## 改善対策情報：KLX125-D-TRACKER 125（2016年3月16日届出）

## 改善箇所説明図 KLX125・D-TRACKER 125

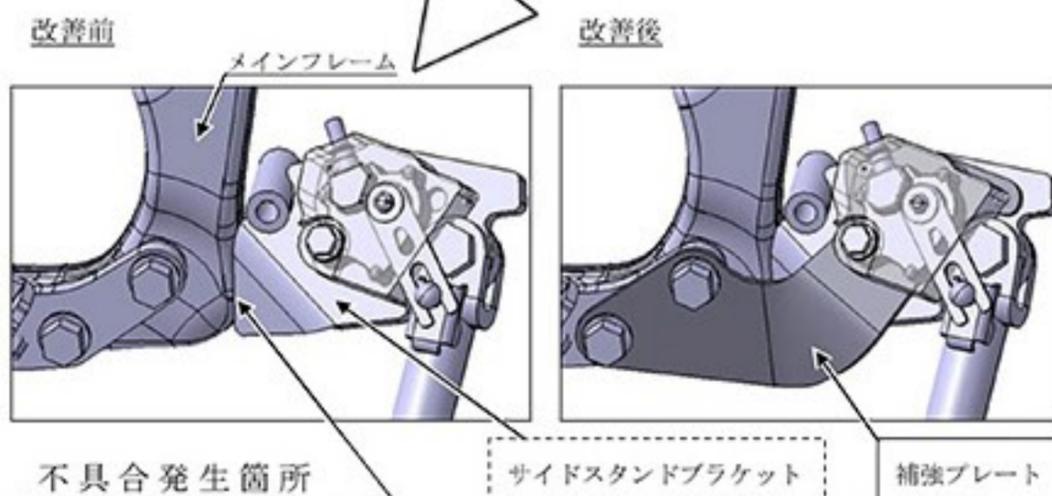
サイドスタンドブラケットをメインフレームに取り付けている溶接部の強度が不足しているため、走行時の振動等により溶接部に亀裂が発生するものがある。そのため、そのままの状態で使用を続けると亀裂が進行し、最悪の場合、駐車中に溶接部が破損し、車両が転倒するおそれがある。

全車両、サイドスタンドブラケットのメインフレームへの溶接部を点検し、損傷のないものは補強プレートを追加する。損傷のあるものは補修後、補強プレートを追加する。

注：  は、点検結果により補修する部品を示す。

注：  は、追加部品を示す。
